MINISTERIO DE AMBIENTE
DIRECCIÓN REGIONAL DE COCLÉ
SECCIÓN OPERATIVA DE SEGURIDAD HÍDRICA

INFORME TÉCNICO
No. SOSH-040-2023

De inspección para la evaluación, de un EsIA, categoría I, denominado “CAMINO DE ACCESO Y REHABILITACIÓN DE 6 PARCELAS”, ubicado en el corregimiento de El Valle, distrito de Antón.

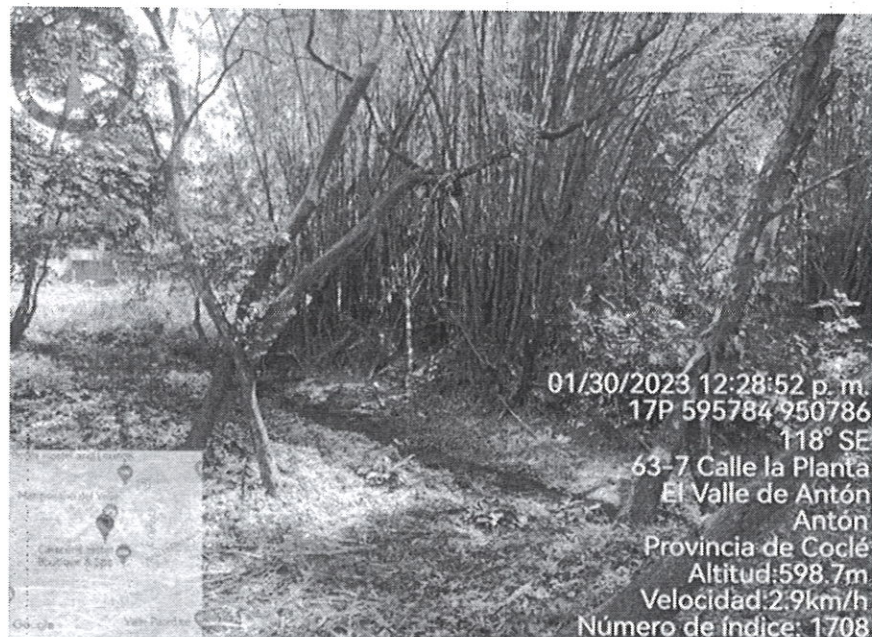
Información de la Inspección				
Solicitante	Promotor:	LA	Fecha	Lunes 30 de enero de 2023.
	FLORESTA, S.A.			
HALLAZGOS:				
Foto 1: Vista de la fuente hídrica denominada quebrada Embalsadero, la cual colinda con el lote 211 y el lote 212 en unos 25 metros aproximadamente, ubicada en la coordenada UTM WGS 84: 595735 E // 950786 N, la cual al momento de la inspección mantiene un flujo de agua, con respecto a la servidumbre o bosque de galería, se deja evidente la alteración de la misma debido a la urbanización de las zonas circundantes a la misma.
